MODIFICACIÓN Nº 12 DEL P.G.O.U. DE EL EJIDO

PROPUESTA DE RECUPERACIÓN Y DE DEFENSA DEL CAUCE DE LA RAMBLA
DE LOS ALJIBILLOS A SU PASO POR LOS NÚCLEOS URBANOS DE EL EJIDO,
SANTA MARIA DEL ÁGUILA Y LAS NORIAS Y ESTUDIO HIDROLÓGICO-HIDRÁULICO

11.1.1. PROPUESTA DE DEFENSA Y ESTUDIO HIDROLÓGICO E HIDRÁULICO DE LA RAMBLA DE LOS ALJIBILLOS

- 1.- CORRECCIONES INFORME SECTORIAL DE AGUAS
- 2.- PROPUESTA DE DEFENSA
- 3.- CORRECCIONES INFORME EN MATERIA DE AGUAS DE LA DELEGACIÓN TERRITORIAL DE AGRICULTURA, GANADERÍA Y DESARROLLO SOSTENIBLE.
- 4.- CORRECCIONES AL INFORME DEL MINISTERIO DE FOMENTO.

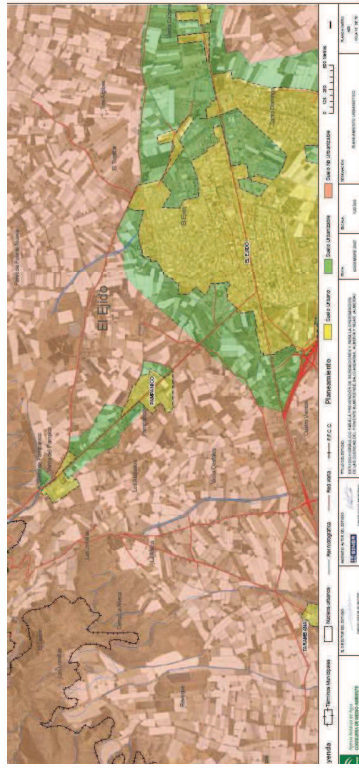
- 1) Con respecto a las medidas correctoras frente a la inundabilidad que se proponen, destacar que esta Administración Hidráulica **no permite con carácter general los entubados, embovedados, marcos cerrados, canalizaciones y encauzamientos por provocar la destrucción del dominio Público Hidráulico**. Estos últimos solo podrán autorizarse cuando se requirieran para la defensa de los núcleos urbanos consolidados frente a los riesgos de inundación. Para subsanar correctamente este punto se deberá excluir del sector SUS-19-EN y SUS-20-EN el Dominio Público Hidráulico, su Zona de Servidumbre y la zona inundable del cauce los Aljibillos en base a la delimitación técnica establecida en el Estudio Hidráulico para la prevención de inundaciones y para la ordenación de las cuencas del Puente Almeriense, Bajo Andarax, Almería y Níjar.

- La Rambla de los Aljibillos atraviesa en gran parte el suelo urbano consolidado como se muestra en el plano incluido en el Estudio Hidráulico para la prevención de Inundaciones y para la ordenación de las cuencas del Puente Almeriense, Bajo Andarax, Almería y Níjar. En el documento presentado se propone la ejecución de obras de defensa, canalizaciones y encauzamientos necesarias para la defensa del núcleo urbano consolidado frente a los riesgos de inundación. Las zonas inundables se definen por la avenida extraordinaria de periodo de retorno de 500 años, permitiendo las secciones de encauzamiento previstas en el documento evacuar el caudal de cálculo correspondiente al periodo de retorno de 500 años. Se adoptan medidas de defensa frente avenidas e inundaciones ya que la avenida de 500 años de periodo de retorno afecta al Núcleo Urbano Consolidado.

- **El trazado del encauzamiento propuesto varía respecto del curso actual del cauce, de tal manera que discurre fuera del ámbito de esta Innovación.**

- **No se aporta información de la longitud completa del encauzamiento planteado sobre planos, de forma que se verifique si tiene continuidad aguas arriba y aguas abajo, por lo que no queda demostrado que solucione, mitigue o empeore la inundabilidad en el tramo objeto de estudio y zonas adyacentes.**

La Rambla de los Aljibillos discurre en gran parte por suelo urbano consolidado como se muestra en el plano siguiente incluido en el Estudio Hidráulico para la prevención de inundaciones y para la ordenación de las cuencas del Pontón-Almeriense, Bajo Andarax, Almería y Nijar. En el presente documento se propone la ejecución de obras de defensa, canalizaciones y encauzamientos necesarios para la defensa del núcleo urbano consolidado frente a los riesgos de inundación.

- El documento presentado corrige el trazado propuesto en el anterior estudio con el objeto de mantener el curso actual del cauce.

- El documento presentado incluye información de todo el encauzamiento desde el comienzo de la rambla de los aljibillos hasta la Balsa del Sapo del núcleo de las Norias. Se incluyen planos de todo su recorrido y secciones tipo de cauce, mitigando y solucionando los problemas de inundabilidad de todo el tramo y zonas adyacentes

PLANO Nº 1

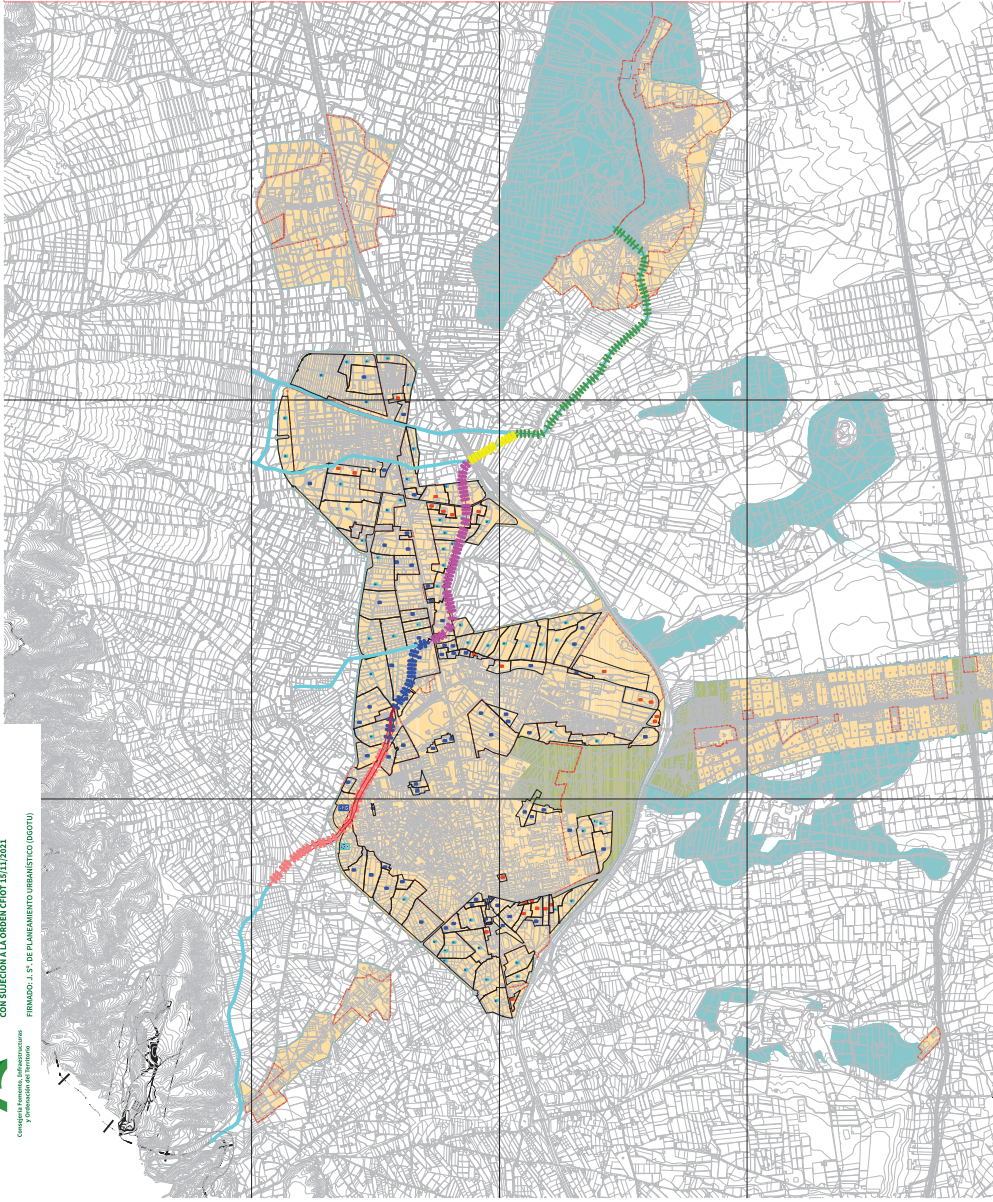
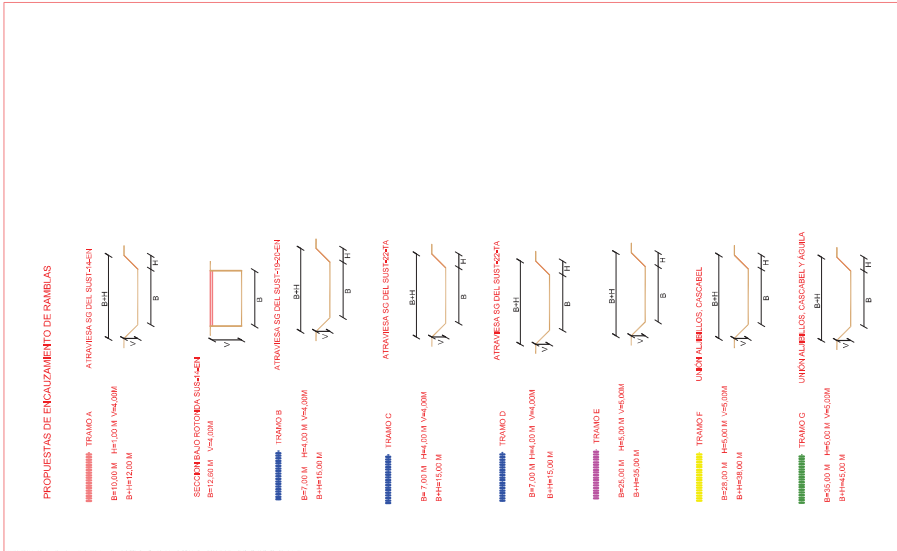
- 1) Los Planos aportados identifican el trazado del encauzamiento planteado a escala 1:10.000. Se debe definir con mayor detalle tanto el trazado propuesto como las incorporaciones de las Ramblas del Águila y Barranco de Cascabel.

- 3) Se deben eliminar, en la medida de lo posible, los codos de 90 grados que se observan a lo largo del recorrido del encauzamiento propuesto.
- Se modifica el trazado propuesto en el presente documento eliminado en la medida de lo posible los codos de 90 grado. El trazado propuesto es aproximado, debiendo el Proyecto de ejecución de obras que se redacta definir con mayor detalle dicho trazado

- 4) Se deben asegurar que el agua de escorrentía de la cuenca aportadora se reconduzca al encauzamiento planteado.
- Se modifica el trazado propuesto en el presente documento prolongando la sección Tipo A. Se prolonga esta sección del tramo A aguas arriba en suelo no urbanizable, iniciándose a unos 800 m medidos desde el límite de suelo urbanizable.

- Se aportan en el presente documento Planos a escala 1/5.000 para mejor visualización del Trazado. Se ha procurado que las incorporaciones con las Ramblas del Águila y Barranco de Cascabel se realicen con un trazado aproximado lo menos anguloso y mas suave posible. En el Proyecto de Obras se definirán con mayor detalle dichos encuentros.

Igualmente y con el fin de asegurar que el agua de escorrentía de la cuenca aportadora se reconduzca al encauzamiento planteado, se propone prolongar esta sección del tramo A aguas arriba en suelo no urbanizable, iniciándose el encauzamiento unos 800 m medidos desde el límite de suelo urbanizable.
